Ansökan om tillstånd enligt miljöbalken – komplettering maj 2017

Bilaga SFR-U K:14

Övergång från hela till segmenterade reaktortankar

Syftet med detta dokument är att beskriva förändringar av ansökan vid en övergång från hela till segmenterade reaktortankar, i fråga om anläggningsutformning, miljökonsekvenser, driftsäkerhet och säkerhet efter förslutning.

Figur 3-1. Ny utformning av anläggningsdelar under jord.

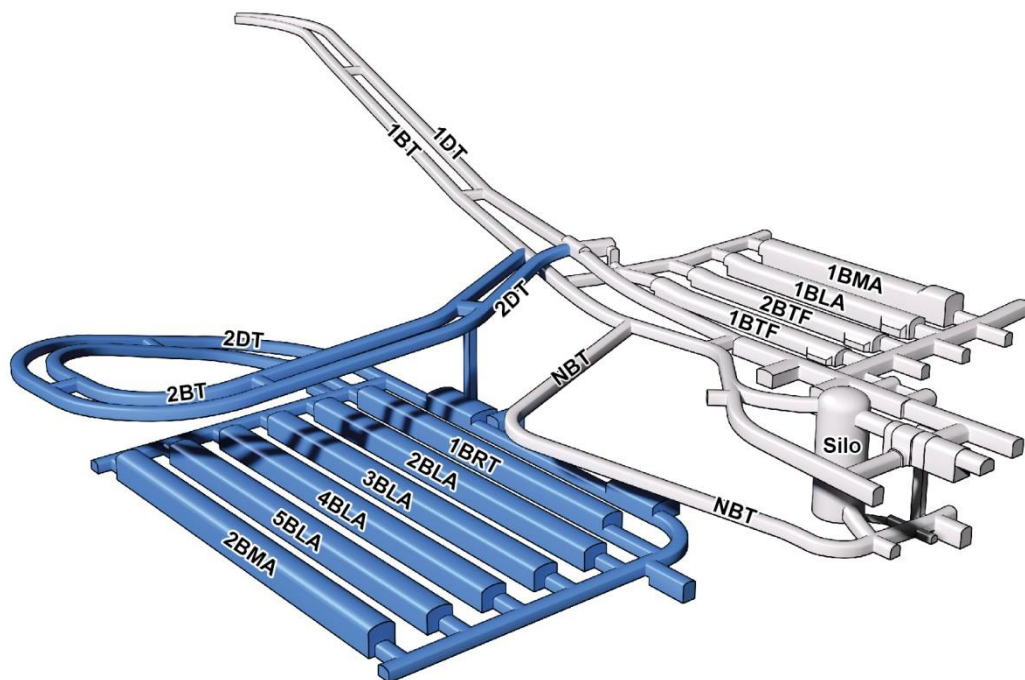
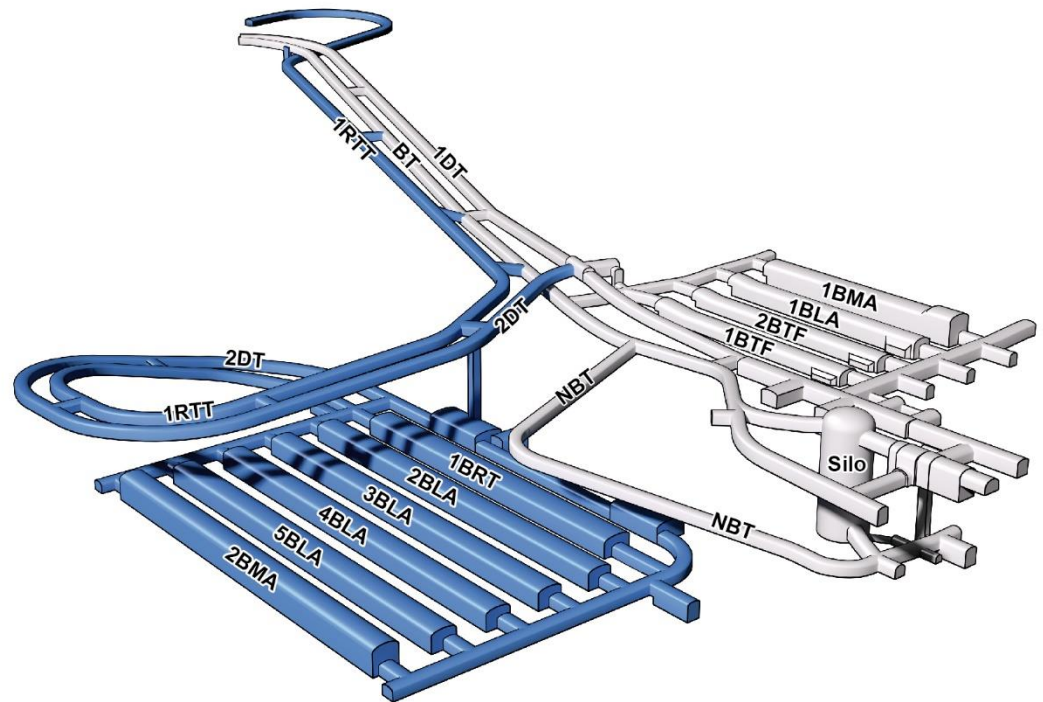
Utformningen av anläggningsdelar under jord anpassas där den planerade tillfartstunneln, reaktortanktransporttunneln (1RTT), till markytan utgår och den tidigare nedre delen av reaktortanktransporttunneln ansluts till befintlig byggtunneln (1BT) samt döps om till 2BT, se figur 3-1 och 3-2. Även ett vertikalt förbindelseschakt mellan reaktortanktransporttunneln och den befintliga byggtunneln strax innan markytan utgår. Bergssalarna (förvardsdelen) får samma förläggningsdjup som tidigare. En mer utförlig beskrivning av förändring av utformning återfinns i Hellman (2017).

Figur 3-3. Ny utformning av anläggningsdelar ovan jord.

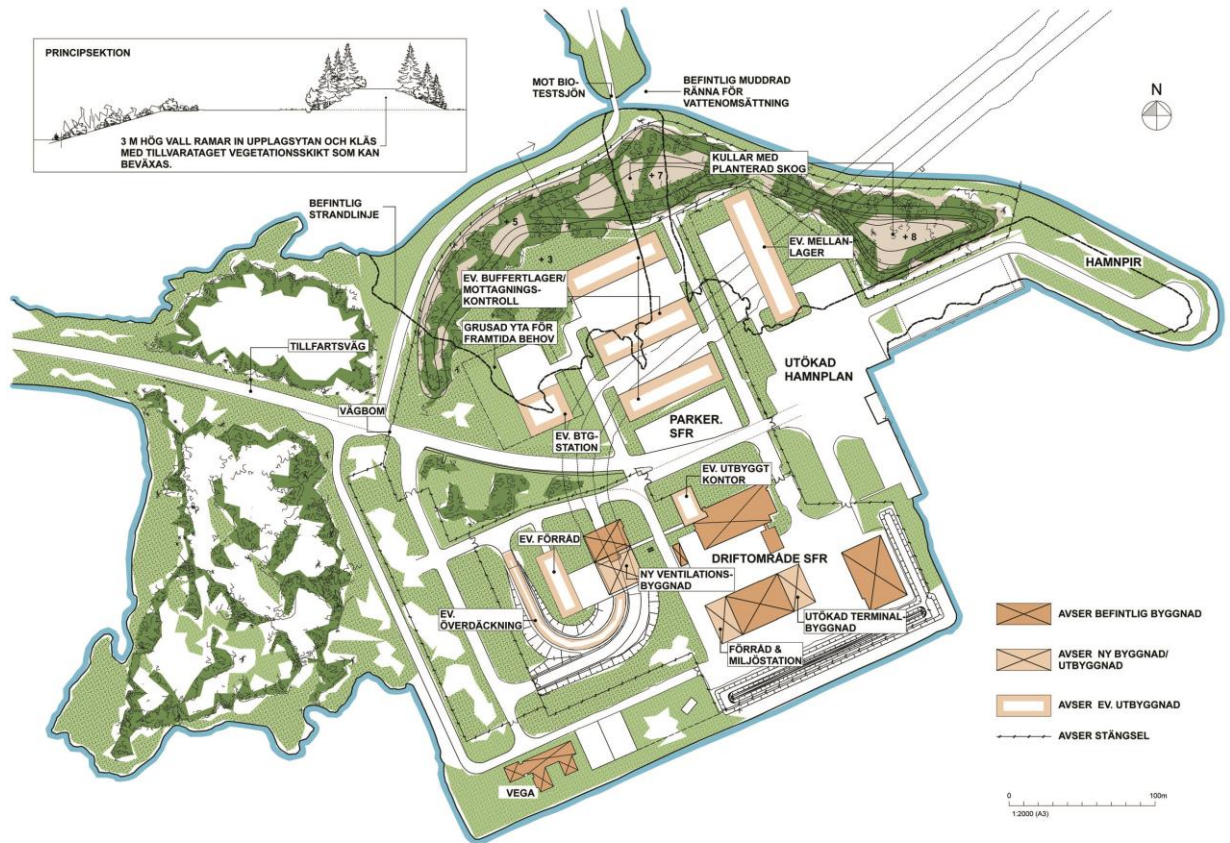
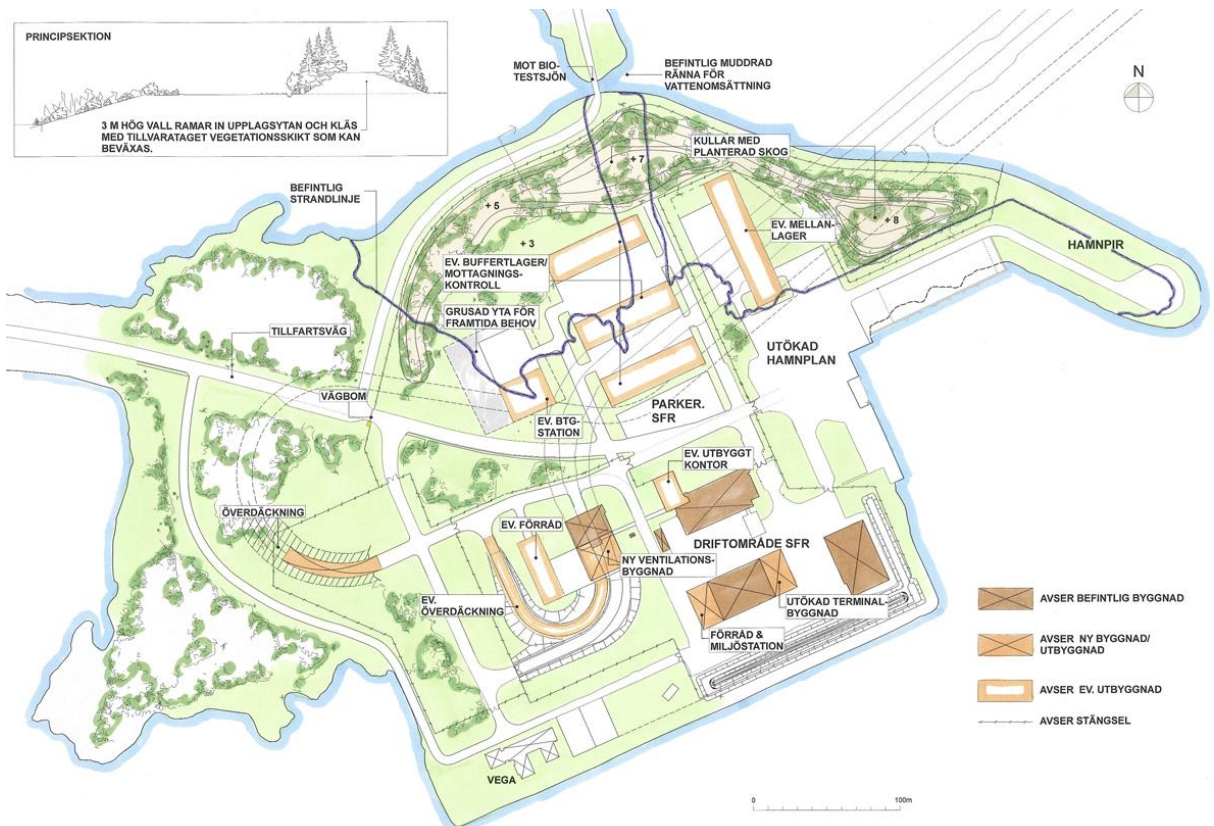
Den huvudsakliga skillnaden mot tidigare anläggningsutformning ovan jord är att tunnelpåslaget för reaktortanktransporttunneln utgår (jämför figur 3-3 och 3-4). Därmed behöver mindre yta tas i anspråk. Den yta som skulle tas i anspråk för ny förskränning, omgivande markarbeten inklusive väg/ramp var cirka 3 450 m². När tunnelpåslaget utgår kan sträckningen av den nya vägen till Vega-kontoret justeras så att vägen dras längs utkanten av byggområdet (jämför figur 3-3 och 3-4).

Figur 3-5. Tvärsnitt visande ny utformning av bergssal för reaktortankar (BRT).

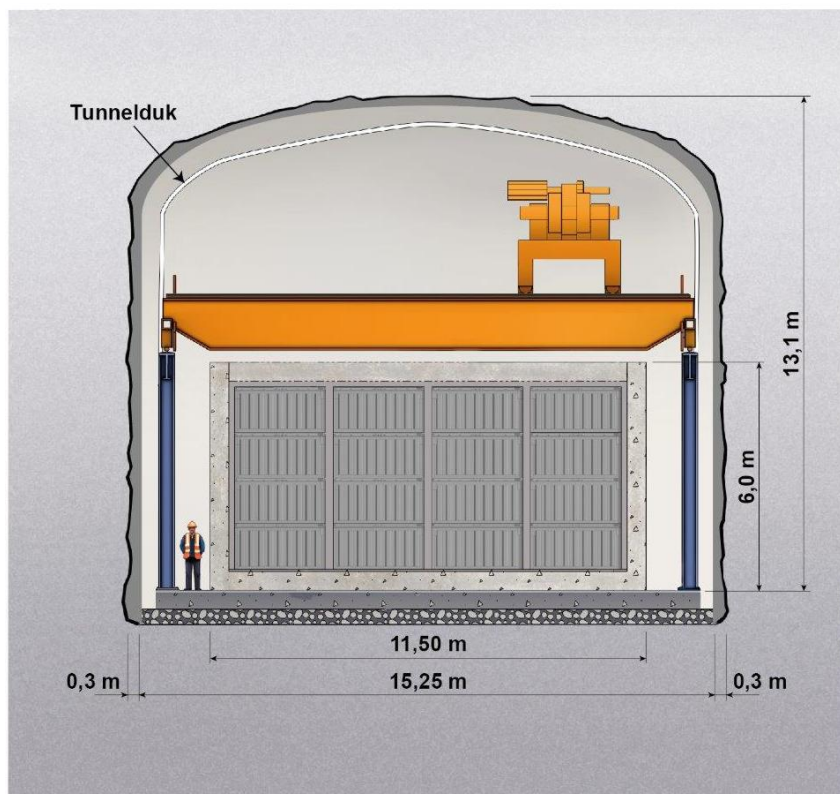
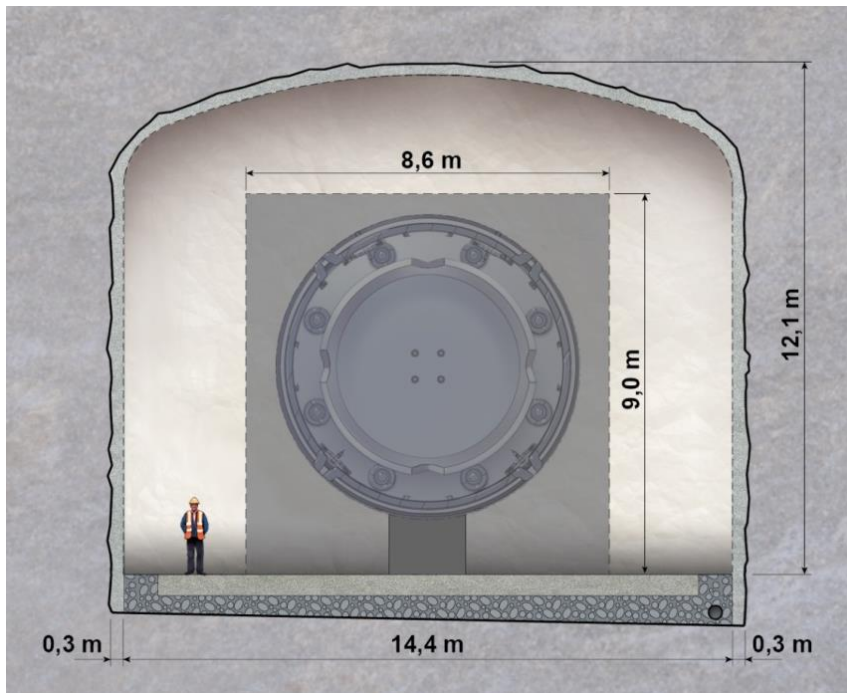
För att kunna ta emot segmenterade reaktortankar i utbyggd del av SFR behöver bergssalen för reaktortankar (BRT) förändras och anpassas, se figur 3-5 och 3-6.

Barriären för segmenterade reaktortankar utformas med en lång sammanhängande armerad betongkonstruktion bestående av bottenplatta, ytterväggar och tvärgående mellanväggar. Väggarna skapar separerade förvaringsfack som är öppna upptill. Fackstrukturen möjliggör etappvis kringgjutning av avfallet. Senast inför förslutning kringgjuts avfallsbehållare med betong.

Bergssalens tvärsnitt och höjden ökar något medan längden på bergssalen lämnas oförändrad.

Figur 4-1. Nu planerade anläggningar samt arbets- och etableringsområden ovan jord

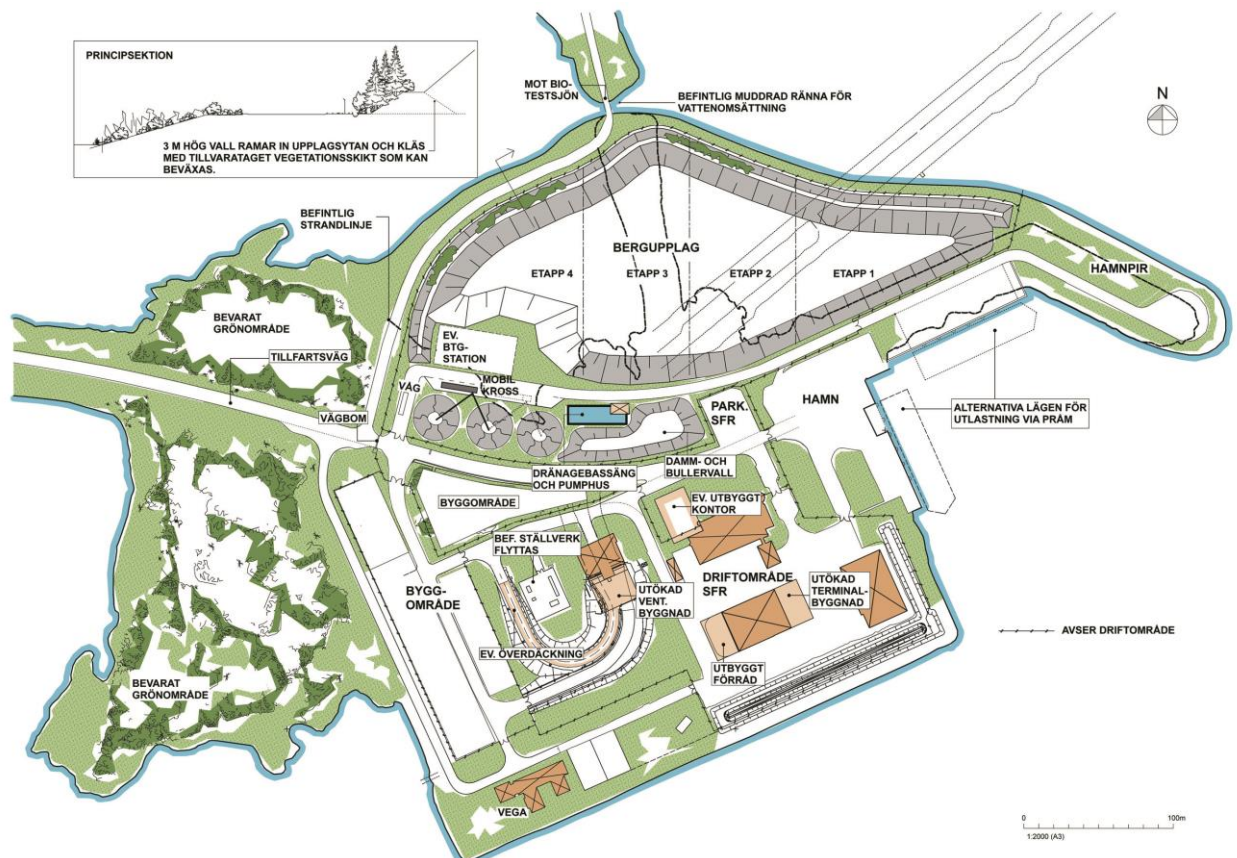
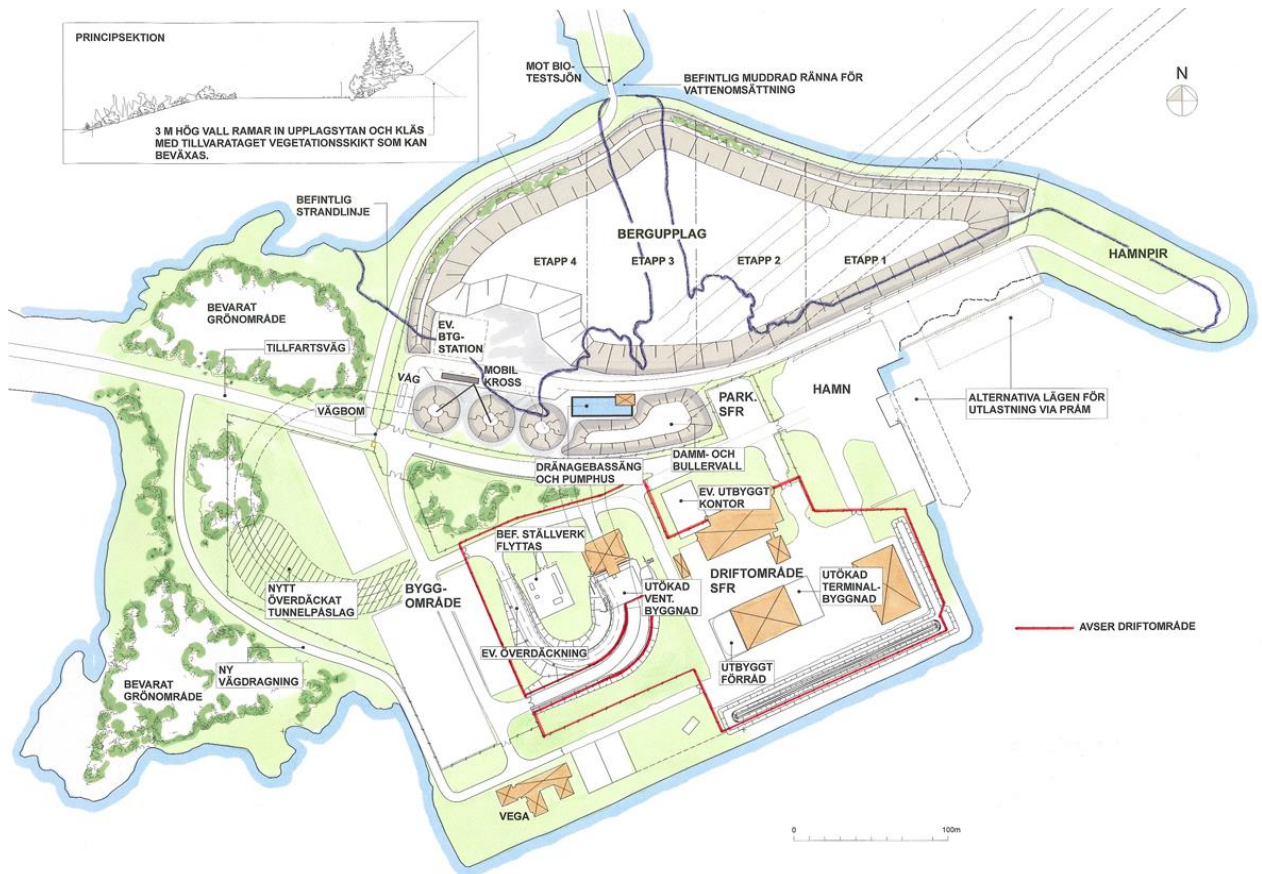
Som tidigare nämnts är den huvudsakliga skillnaden mot tidigare anläggningsutformning ovan jord att tunnelpåslaget för reaktortanktransporttunneln utgår samt att den nya vägen till Vega-kontoret istället dras i utkanten av byggområdet. Behovet av ianspråktagande av mark för etableringsområden under byggskedet kvarstår. Nuvarande och tidigare planerade anläggningar samt etablerings- och arbetsområde under byggskedet visas i figur 4-1 respektive 4-2.

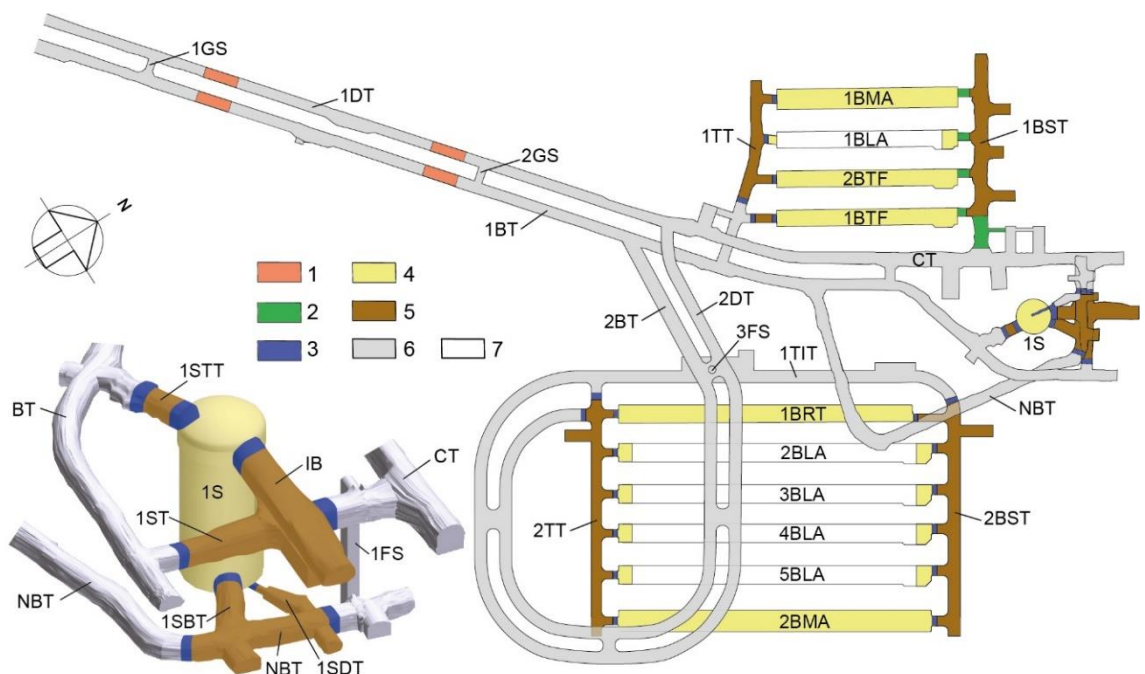
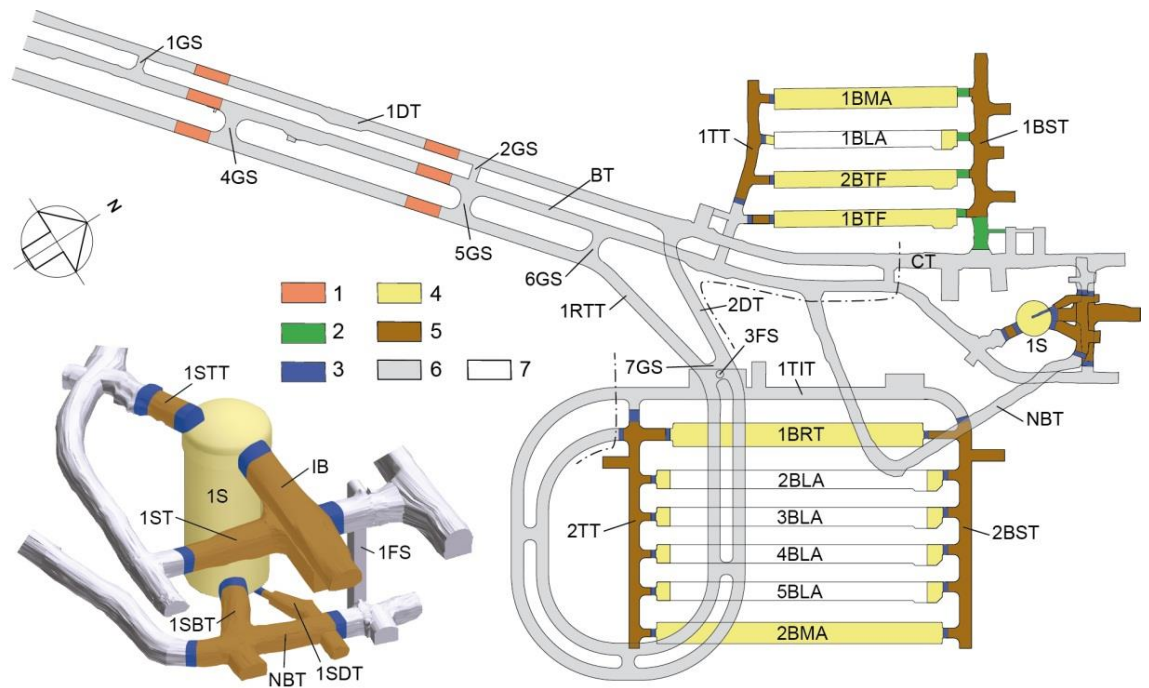
Skillnader mot tidigare plan för förslutning är att återfyllnad och pluggning av tunnlar minskar i antal, jämför figur 6-1 och figur 6-2. Förändringen innebär att två pluggar och återfyllningen av reaktortanktransporttunneln från markytan fram till den nya planerade anslutningen vid befintlig byggtunnel utgår. Behov av massor vid avveckling kommer därmed att minska.

I konceptet med segmenterade reaktortankar i avfallsbehållare kringgjuts behållarna senast vid förslutning. Efter kringgjutning kommer ett lock att gjutas på det kringgjutna avfall. Bergssalen för reaktortankar kommer som i tidigare utformning att återfyllas med ett bergkrossmaterial varefter bentonit- och betongpluggar installeras i bergssalens ändrar.
